FW: 2024 1119 Overtoom 428 uitbreiding horecaterras op trottoir zijde

Staringstraat

Bijgaand een adviesverzoek voor het uitbreiden van het 'gebruik' van het trottoir ten behoeve van een horecaterras gelegen gedeeltelijk op de Overtoom en de Staringstraat ten dienste van **Cafe Parck**. Dit deel is in het verleden gebruikt al Coronaterras. Na Corona is het gebruik opgeheven. Exploitatievergunning zijde Overtoom is geldig tot en met 1 december 2027. Zie verder participatie-communicatierapport als bijlage.

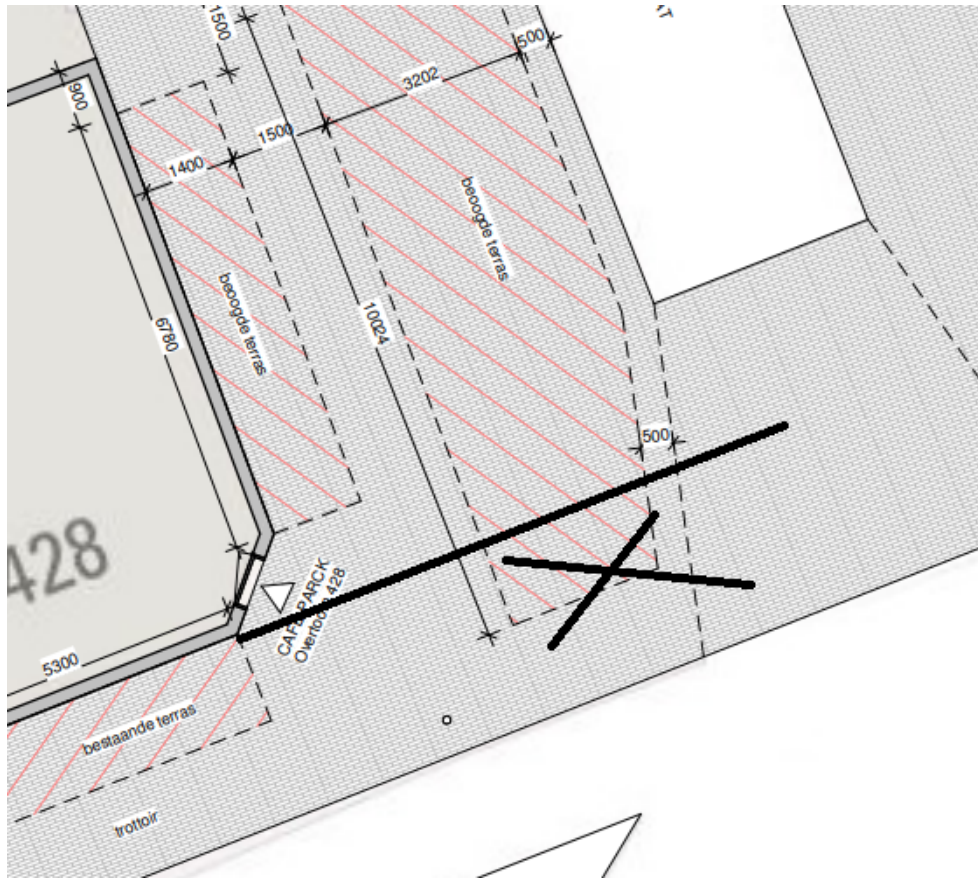
- A. Ik weet niet hoeveel mensen hier ongeveer lopen, maar indien dat bekend is moet onderstaande tabel gebruikt worden. Gewenst is 2,2 bij een minimale aantal gebruikers. Aangezien het gaat over een korte afstand zou 1,8 ook kunnen. Echter op de tekening staat 1,5 zodat dat in ieder geval te krap is volgens het beleid. Dus graag minimaal die 1,8 aanhouden.

- b) Zicht vanuit zijstraten is erg belangrijk. Het fietspad is in 1 richting maar je moet rekening houden dat mensen soms tegen verkeer in fietsen. Dus het gedeelte waar in onderstaande afbeelding een kruis staat weghalen uit het terras.
